监 理 通 知 单

工程名称：通威渔光一体（东港）现代渔业产业园一期 20MWp 光伏发电项目 编号：GFDZJBM08-14

事由：巡视桩头防腐施工情况

除锈不彻底

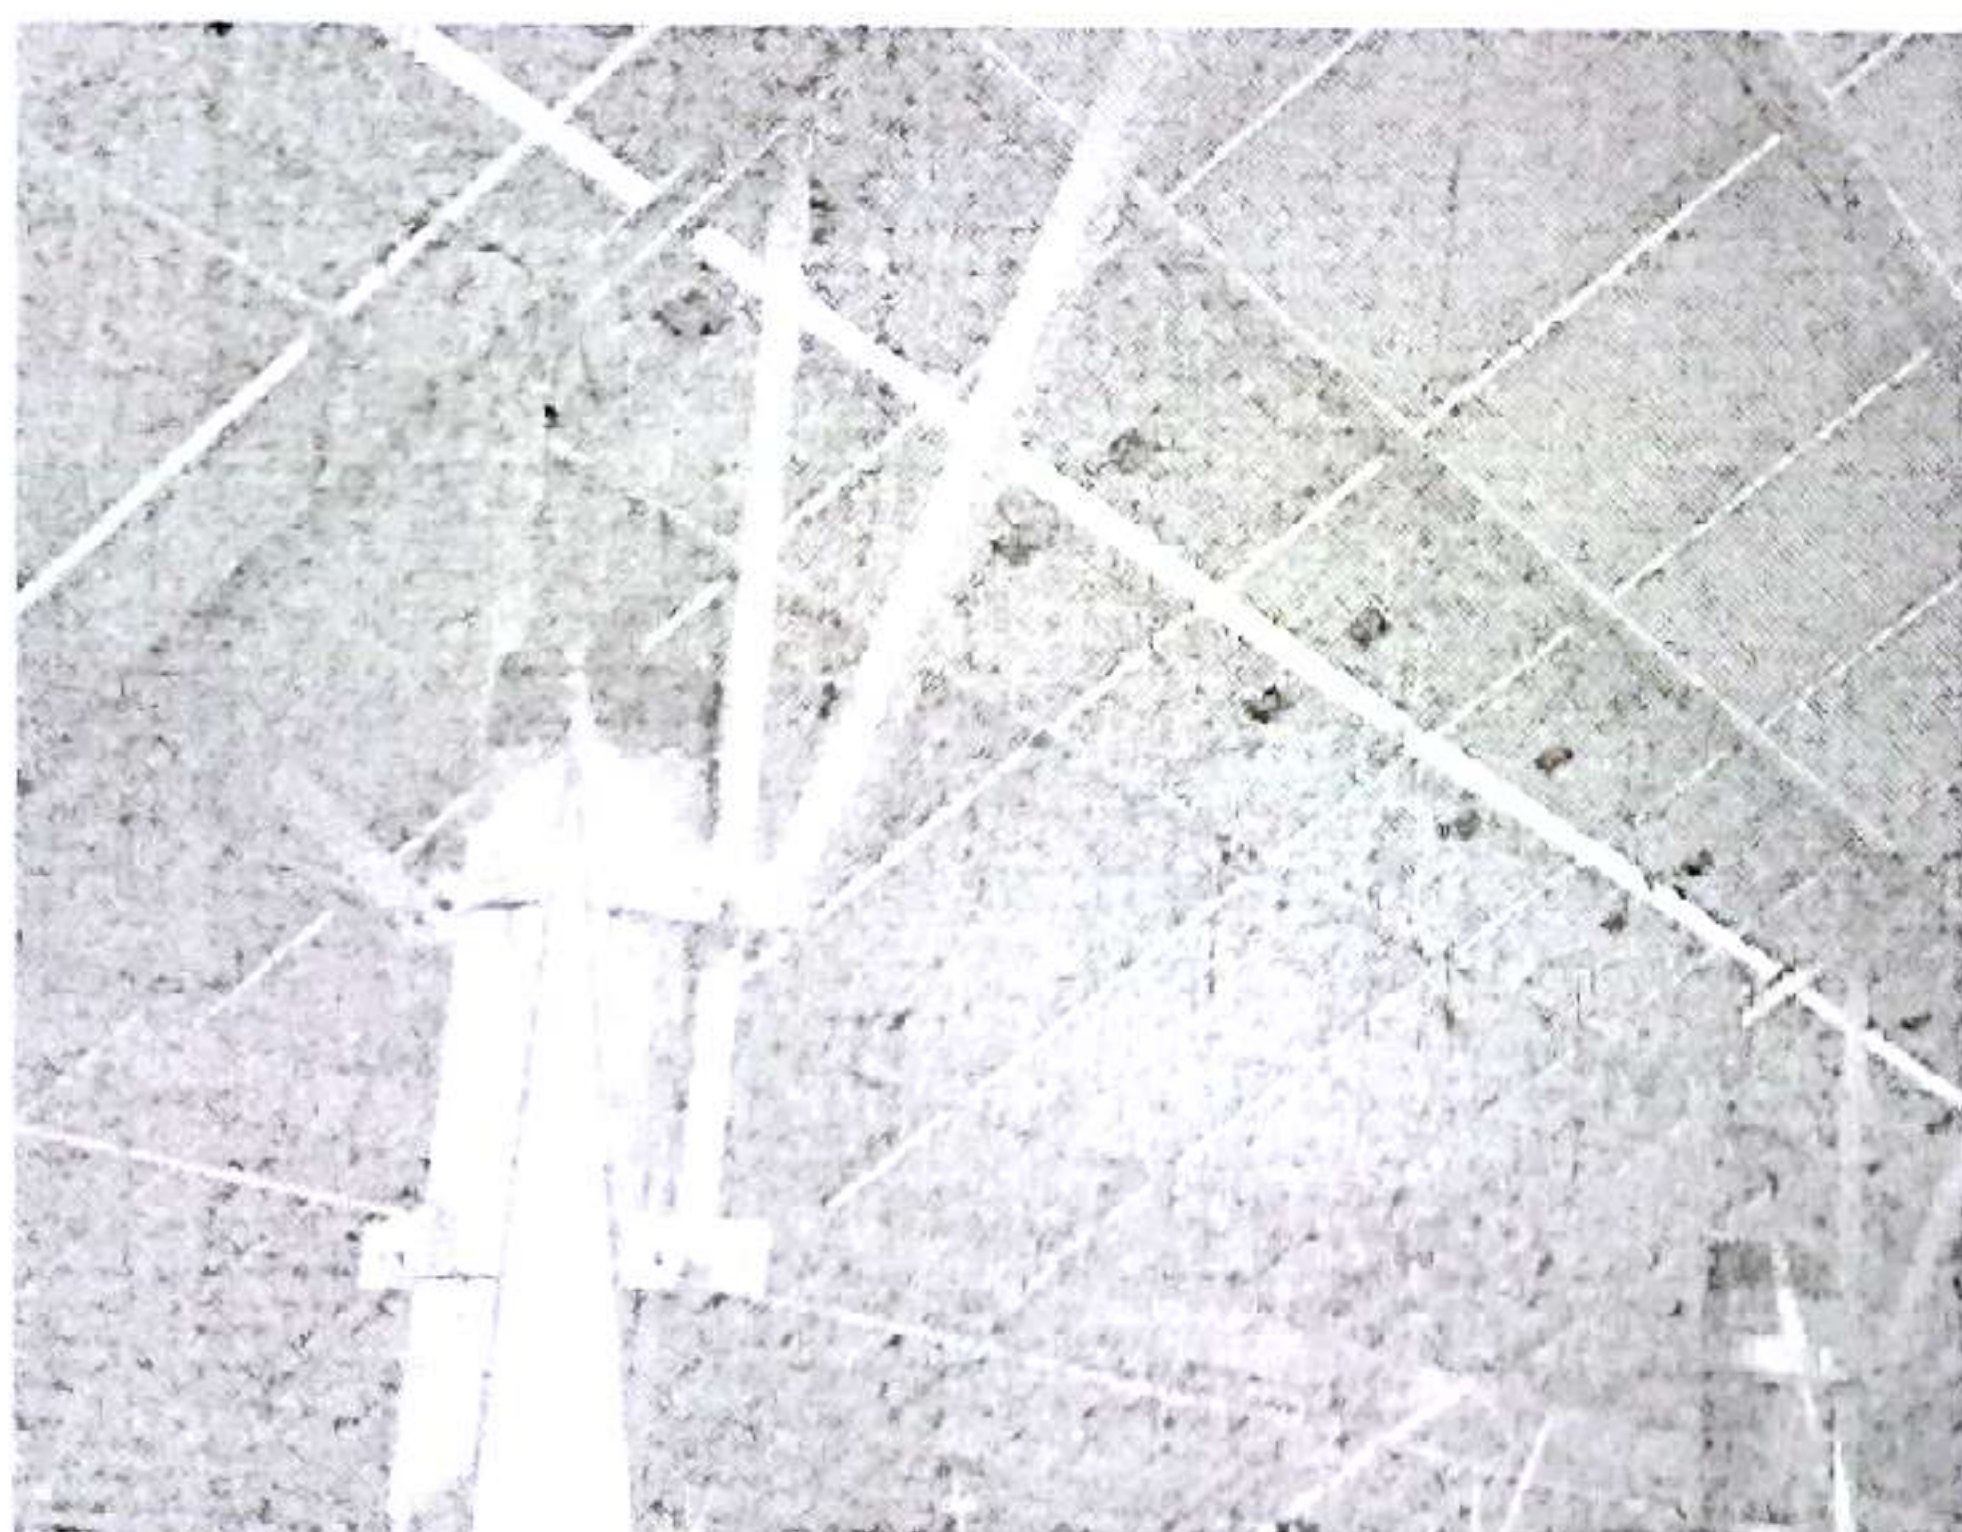
1、防腐除锈不彻底，表面存在明显锈尘锈斑没有清除干净就涂刷油漆，涂刷过程存在没刷底漆就涂刷面漆情况，多次强调技术交底、加强现场管理、杜绝发生，但现在依然能发现此类违章。请总包单位加强操作者的管理，杜绝此类现象再次发生，重新对缺陷桩头防腐施工。
